Referencia:	<b>2022/272C</b>
Procedimiento:	<b>Estudios de detalle</b>
Interesado:	<b>APHAT AMONARRAIZ ARCOS</b>
Representante:	
<b>URBANISMO E INFRAESTRUCTURAS</b>

## INFORME TÉCNICO

### OBJETO:

El objeto del Estudio de Detalle presentado es reajustar las alturas y los volúmenes previstos en el Plan General de Burjassot vigente, sin incrementar la edificabilidad ni el aprovechamiento urbanístico previsto, poniendo en valor la configuración arquitectónica del conjunto de la manzana ENS-131 y homogeneizar los alzados de las diferentes calles.

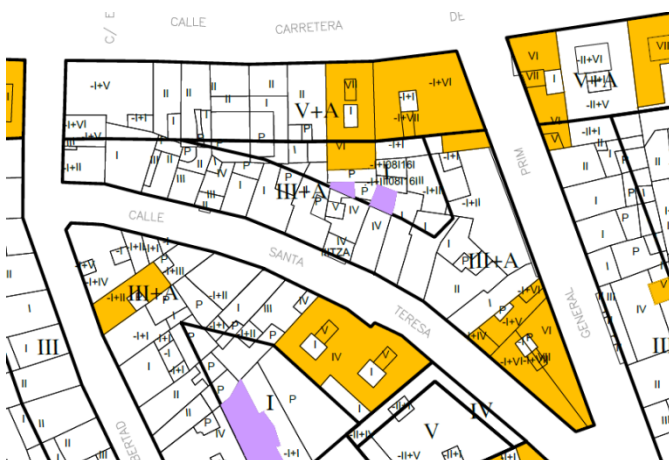
El único solar que existe actualmente en la manzana, se encuentra delimitado en la calle General Prim por dos edificios consolidados que se encuentran en situación de Fuera de Ordenación diferida por sobrepasar las alturas máximas determinadas por el PGOU de Burjassot para esa manzana. Las alturas de cornisa de los edificios colindantes de las parcelas correspondientes a la calle General Prim no se corresponden con lo establecido por el Plan General en lo referente a las alturas de cornisa.

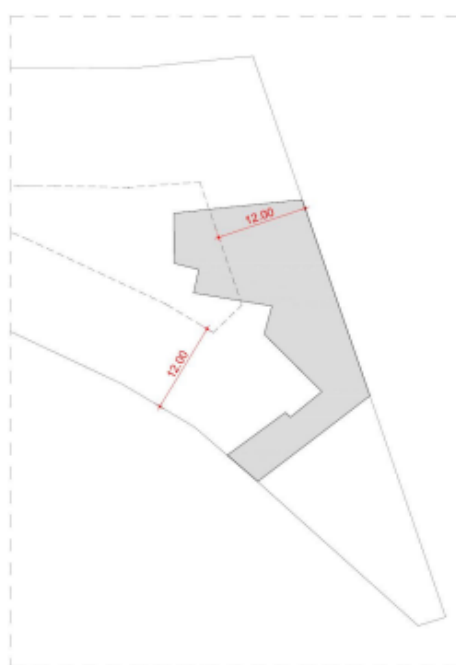
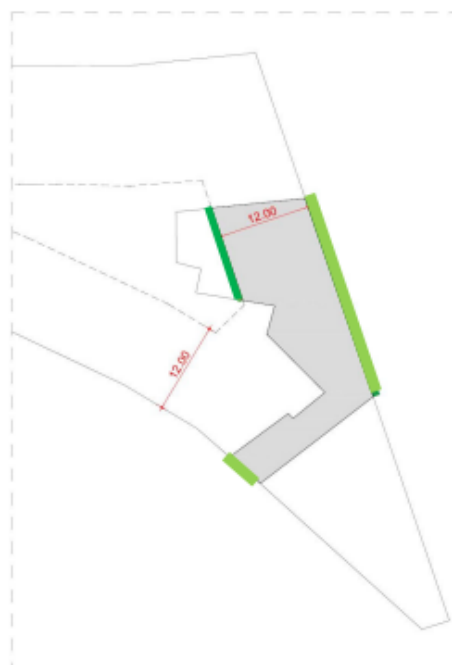
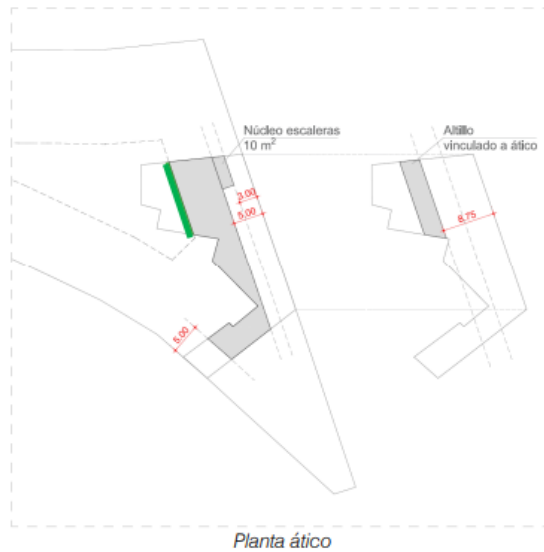
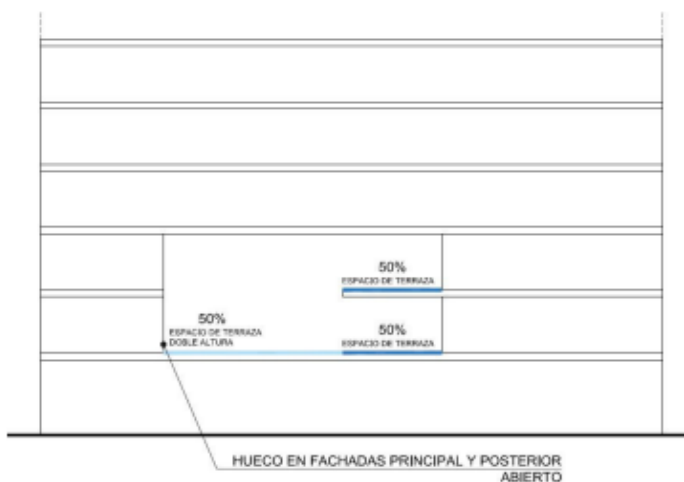
Según se extrae de la documentación del Estudio de detalle el cálculo de la Edificabilidad que el PGOU de Burjassot le otorga a dicho solar edificable es la siguiente:

*Planta baja*

**Sup. construida interior = 426,80 m<sup>2</sup>**

*Plantas 1 y 2*

**Sup. const. int. límite parcela = 358,90 m<sup>2</sup>/planta  
Sup. construida vuelos = 22,48 m<sup>2</sup>/planta**

**Sup. const. int. límite parcela planta ático = 197,75 m<sup>2</sup>/planta**  
**Sup. const. int. límite parcela planta altillo = 43,00 m<sup>2</sup>/planta**  
**Sup. construida vuelos = 4,60 m<sup>2</sup>/planta**

*Axonometría explicativa del cómputo de edificabilidad*

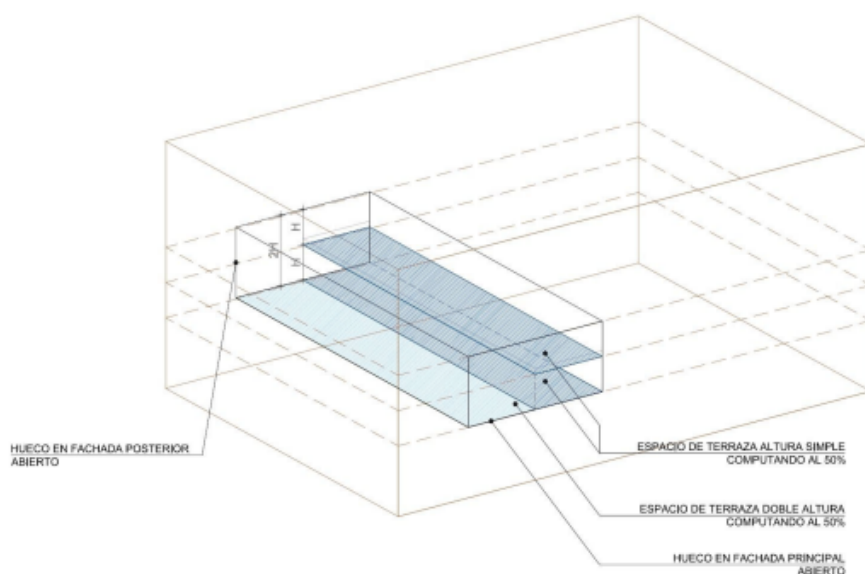
El Estudio de detalle distribuye la edificabilidad para el solar existente en la manzana de manera diferente a la descrita en el Plan General, modificando la edificabilidad en cada una de las plantas, siempre a menos. Tanto la planta baja como las plantas 1, 2 y ático, no consumen la totalidad de la superficie edificable y esta se traslada a las nuevas plantas 3 y 4. De esta forma, la edificabilidad no supera la prevista inicialmente por el Plan General, sino que se distribuye de forma que permite una mejor solución volumétrica del conjunto, lo que permite generar espacios de terraza interiores, computándolos al 50 % siempre que sean espacios abiertos en dos lados y al 100 % cuando estén cerrados en tres o más lados.

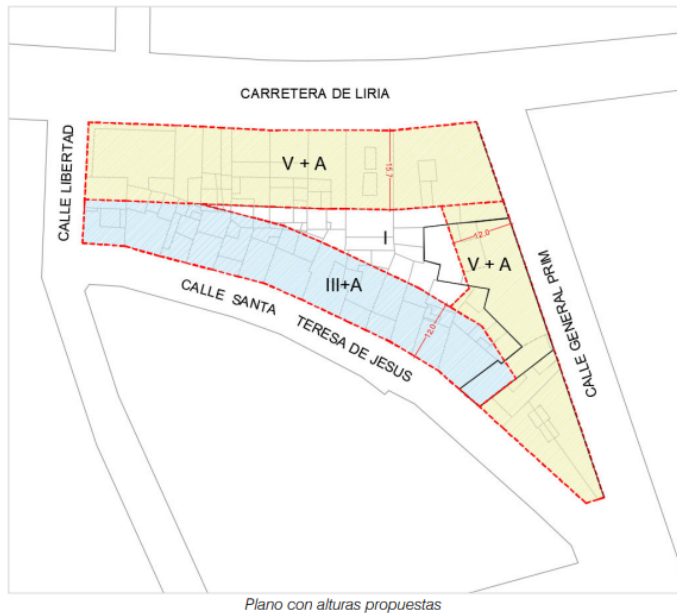
Por otro lado el Estudio de Detalle modifica la altura de una de las parcelas que conforman la manzana a V + Ático, dos más de las establecidas en el PGOU para esa manzana, máximo aumento que permite el PGOU de Burjassot, según se establece en el artículo 57.3 e) de las NNUU de Ordenación Estructural del PGOU.

Definiendo la altura máxima de cornisa en 20, 50 m, según la fórmula establecida en el artículo 80 de las NNUU de Ordenación Pormenorizada del PGOU para 5 alturas.

Con esta modificación, se homogeneizan las alturas de cornisa de los edificios que recaen a la calle General Prim, fachada principal de la manzana objeto del estudio de detalle, pero se mantienen las alturas del PGOU para la parcela que recae a la Calle Santa Teresa de Jesús.
